PROGETTO "IL SUO PARCO E IL SUO FIUME. MEMORIA E FUTURO" Realizzazione della Biblioteca Civica e riqualificazione del Teatro Nuovo (SCR 22044D02) CUP C14E21001220001

RAPPORTO DI CONTROLLO

RC 01-01_00 del 25.02.2025

VERIFICA INTERMEDIA

<p>22044D02_3_0_E_AC_00_CZ_016 - Valutazione previsionale di rispetto dei requisiti acustici passivi e del comfort - rev.00</p>

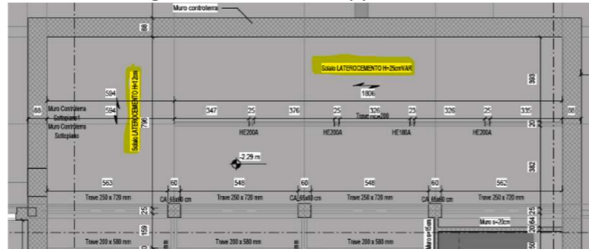
MI01.58.	A.2, A.6, A.9, A.10, E.1, E.2	Rif. art. 39 all. 1.7 D.Lgs. 36/2023 – L 447/95 Si segnala che l'elaborato è non stato redatto e firmato da un tecnico competente in acustica ai sensi dell'articolo 2 comma 6 della legge n. 447 del 1995 e ss.mm.ii. Si chiedono chiarimenti			
MI01.59.	A.1, A.2, A.6, C.4, E.1, E.4	[NC] Completezza e ripercorribilità delle informazioni D.lgs 50/2016 e DPR 207/2010 per le parti ancora in vigore - L 447/95 – DPCM 5/12/97 - DECRETO 23 giugno 2022 e ss.mm.ii. Si segnala nel paragrafo PREMESSA , la seguente affermazione: "A seguito della verifica dei documenti redatti e validati nella fase progettuale precedente (PFTE) e sulla base del nuovo Progetto Esecutivo nel quale non si segnalano cambiamenti sostanziali agli impianti previsti, si evidenzia che sono stati individuati e presi accorgimenti per l'isolamento dei canali di distribuzione dell'aria interna, per l'utilizzo di serrande a monte di ogni diramazione orizzontale sotto platea al fine di regolare il flusso e la velocità dell'aria e l'utilizzo di un sistema di emissione dell'aria assolutamente silenziato come da schede tecniche allegate al fine di tutelare l'impatto acustico interno. Al fine di verificare il comfort acustico e la qualità acustica della sala andrà redatto un studio specifico apposito nelle prossime fasi." Si chiedono chiarimenti, anche in merito alla attuale fase di Progetto Esecutivo, in relazione a quanto di seguito riportato: 1. studio specifico al fine di verificare il comfort acustico e la qualità acustica della sala non presente nel dossier di progetto; validità dello studio condotto in fase di PFTE, attesa la modifica introdotta relativamente ai diffusori sotto poltrona della sala principale.

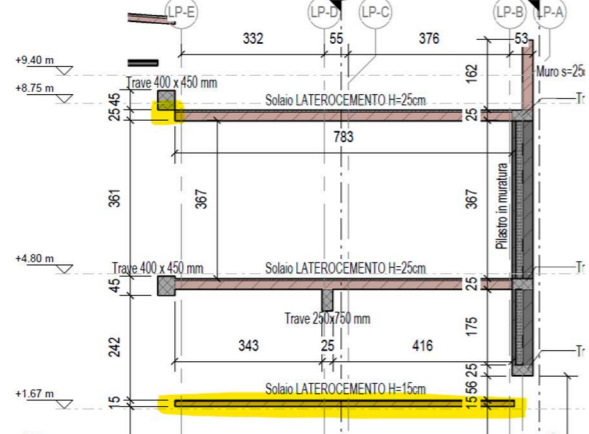
Si segnala nel paragrafo <u>5.3 Specifiche tecniche per il controllo del rumore degli impianti</u> , al fine di limitare la trasmissione per via strutturale delle vibrazioni legate al funzionamento delle macchine (Pdc, UTA, etc) la previsione di utilizzo di interposizione di materiale isolante da dimensionare in funzione del carico e della frequenza minima caratteristica della macchina, oltre ad altre misure previste per i locali tecnici, le canalizzazioni, i cavedi tecnici, etc. Si chiedono chiarimenti in merito agli specifici approfondimenti che erano previsti sin dalla fase di PFTE, ma che non sono presenti nel dossier di progetto, anche in merito alla attuale fase di Progetto Esecutivo.			
		22044D02_3_0_E_AC_00_CZ_017 - L'acustica nella sala del teatro - rev.00			
		Non si segnalano rilievi d'ambito.			
		22044D02_3_0_E_QI_00_CZ_018 - Relazione sul comfort dell'ambiente interno - rev.00
